POR MEDIO DE LA CUAL SE OTORGA UN PERMISO DE VERTIMIENTOS Y SE ADOPTAN OTRAS DETERMINACIONES

Que técnicos de la Corporación procedieron a evaluar la información presentada, generándose el Informe Técnico N° **IT-08635-2024** del 17 de diciembre de 2024, dentro del cual se formularon las siguientes observaciones y conclusiones las cuales son parte integral del presente acto:

Descripción del proyecto: *Corresponde a un hotel campestre denominado El Ensueño, localizado en la vereda La Veta, Kilómetro 41 autopista Medellín Bogotá del municipio de Cocorná, conformado por 8 cabañas. donde solo se generan aguas residuales domésticas.*

STARD 2	Trampa de grasas cocina

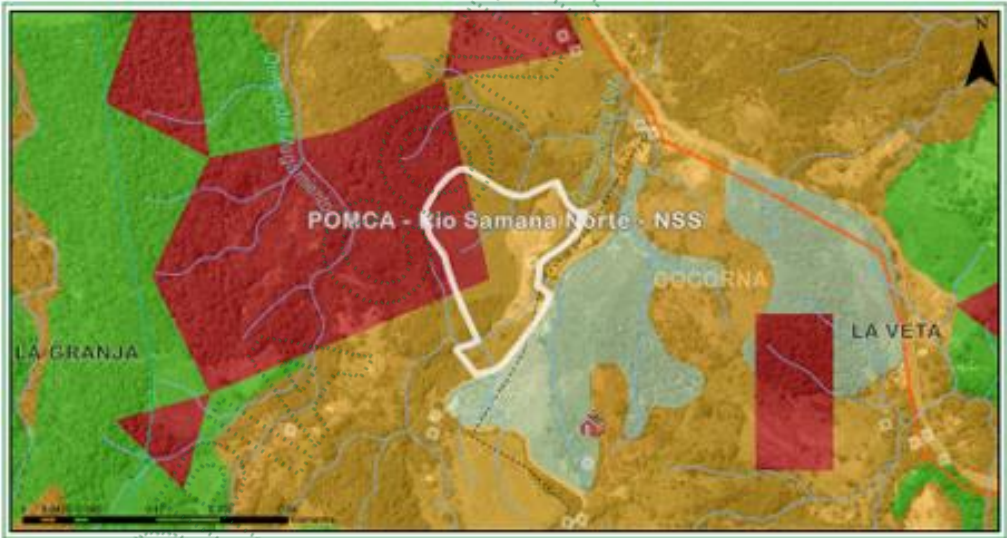
El día 06 de agosto de 2024, se realizó visita al Hotel El Ensueño, en la cual se verificó que los sistemas de tratamiento se encuentran enterrados, construidos en concreto, aledaños a pendientes altas donde se ubican los campos de infiltración.

Solo se evidenció una trampa de grasas de la cocina, la cual no contaba con los accesorios internos que garantizan su funcionalidad (tee, a la salida), ante lo cual se informó que se realizarían las correcciones pertinentes.

No se percibieron olores ofensivos y no se identificaron cajas de salida.

1. Los sistemas de tratamiento deberán contar con caja de salida para facilitar el aforo y toma de muestras.
2. Realizar caracterización **bienal** (cada 2 años) a la salida del FAFA que comparten el sistema 1 y 2, y enviar el informe según términos de referencia de la Corporación, para
